改善箇所説明図

改善措置の内容

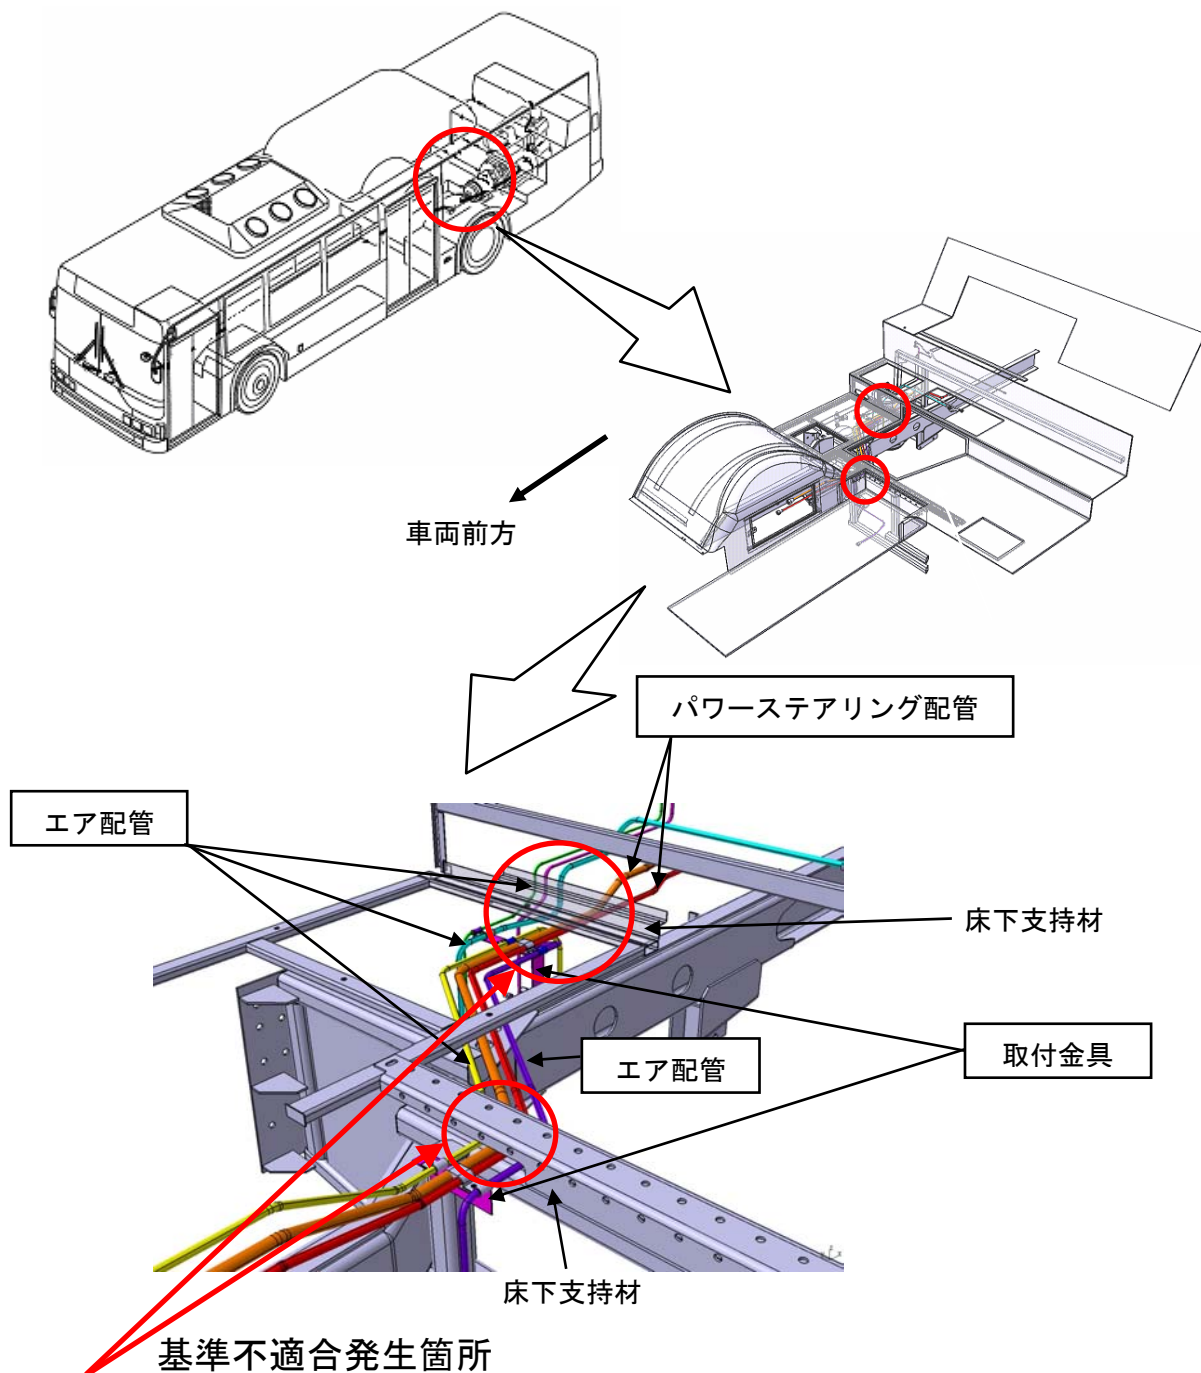
大型路線バスのエア配管及びパワーステアリング配管の配置が不適切なため、当該配管が車体後部の床下支持材に接触するものがある。そのため、そのままの状態で使用を続けると、車体の振動等により、

- ①エア配管が損傷し、エアが漏れ、警音器が作動せず、最悪の場合、制動力が低下するおそれがある。
- ②パワーステアリング配管が損傷し、オイルが漏れ、ステアリングの操舵力が過大となるおそれがある。

全車両、配管と床下支持材との隙間を点検し、隙間が狭い場合には、配管の取付金具を対策品に交換する。また、配管が損傷している場合には、配管を新品に交換する。

識別：作業完了車には、車両左後方点検リッド裏の位置に「HB64」の文字が記載された白黄色のシールを貼り付ける。
